東京電力ホールディングス株式会社柏崎刈羽原子力発電所の 発電用原子炉施設保安規定及び設計及び工事の計画の審査状況について

令和2年8月26日
原子力規制庁

7項目の反映に伴う 保安規定の変更について (コメント回答)

2020年8月20日
東京電力ホールディングス株式会社

別添 2 : 重要なリスク情報への対応

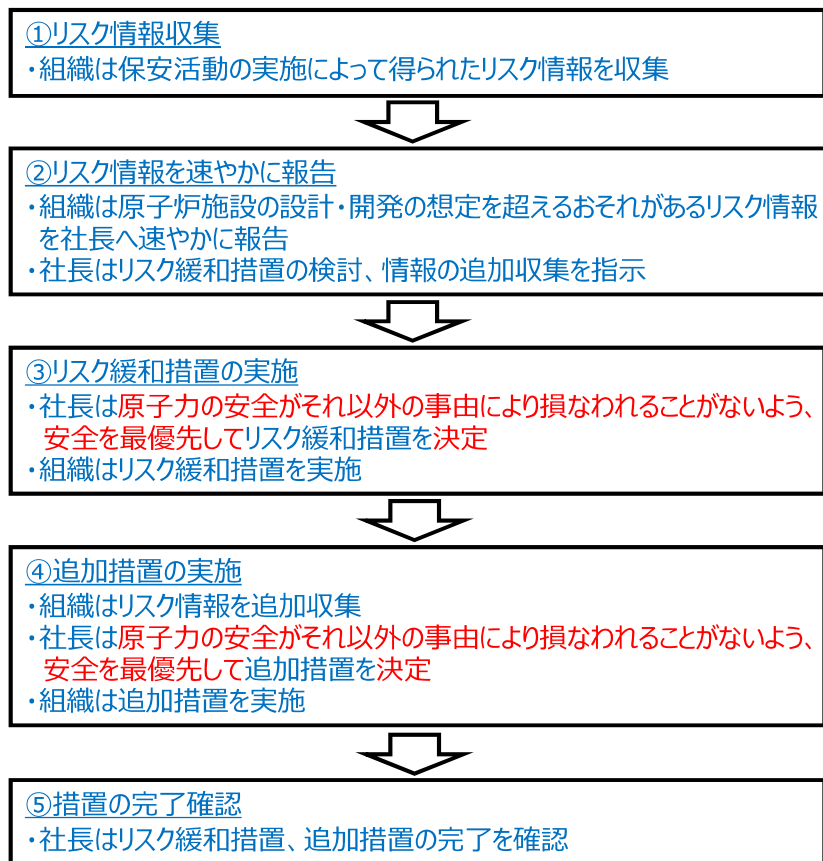
③上記に加え、7つの約束等の遵守を担保するため、少なくとも項目3（安全性追求を優先）と項目4（不確実・未確定なリスクへの取組）の遵守を担保する以下の取組について、保安規定本文に個別にかつ具体的に明記することを求めたいと考えている。

－経営責任者が的確な判断ができるようリスク情報等が報告され、その情報等に基づきそのリスクを顕在化させないための措置を実施することができる体制や業務フロー

(3) 社長は、「原子力リスク管理基本マニュアル」に基づき、**原子力安全に係る情報が活用され、品質マネジメントシステムの実効性が継続的に改善されていることを次の事項により確実にする。**

別添2に基づき、社長が把握した重要なリスク情報（不確実・未確定な段階を含む）に対して必要な措置を実施し、その記録を維持する（4.2.4参照）。

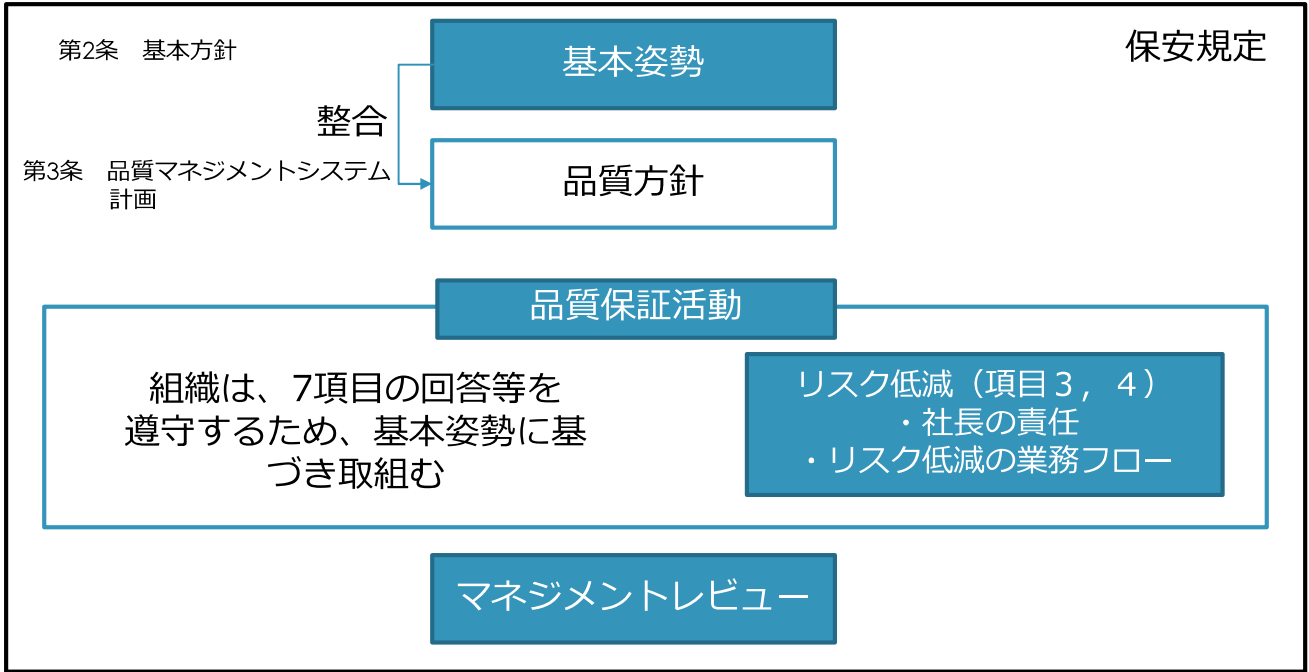
⑦保安規定には基本姿勢という形で記載があるが、7つの約束等をどう守っていくのかというのが明確でない。特に項目3，4に関連して社長の責任がどこにあるのかをわかるように記載していただくことが必要。

- ・第2条基本方針に7項目の回答等を遵守することを直接記載することで明確にする。

・当社は、7項目の回答等を遵守するため、主体性をもって取り組むとともに、将来にわたって改善を加えながら取り組む。

・そのため、保安規定の条文においては定めた基本姿勢に基づき、品質保証活動にて具体的な取組に展開し、社長が実施するマネジメントレビューを通じて、継続的にPDCAを回していくこととする。

別添 2 : 重要なリスク情報への対応

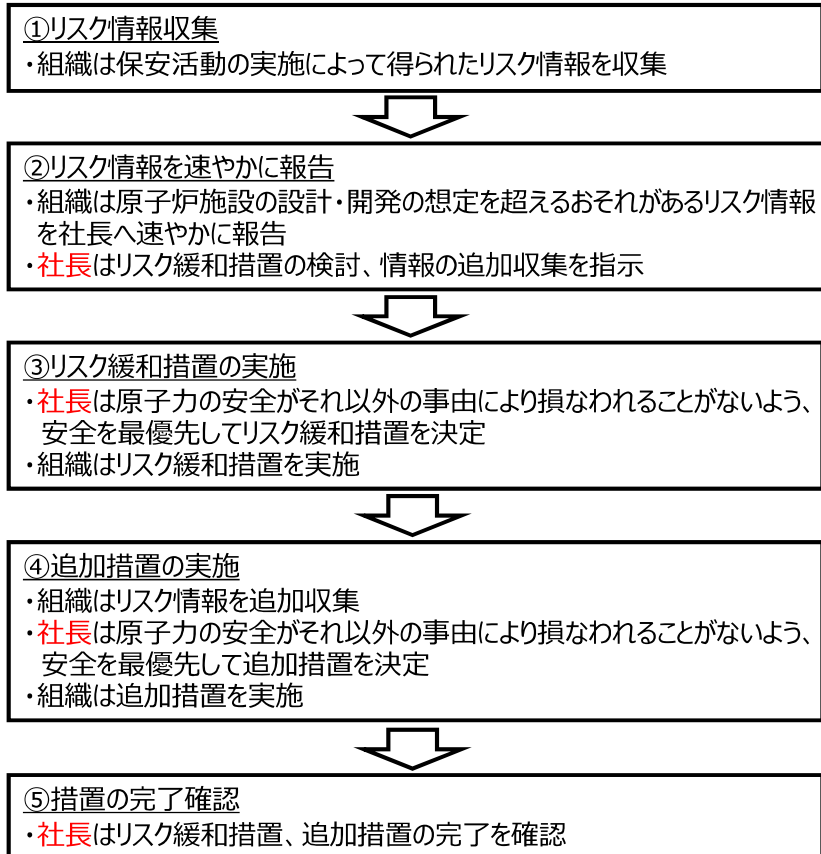
⑦保安規定には基本姿勢という形で記載があるが、7つの約束等をどう守っていくのかというのが明確でない。特に項目3, 4に関連して社長の責任がどこにあるのかをわかるように記載していただくことが必要。

- ・項目3, 4については、原子力安全に関する重要なリスク情報の観点から業務フローの具体化を図っており、その中で社長の責任として、情報を把握し必要な措置を実施することについて明確化を図っている。
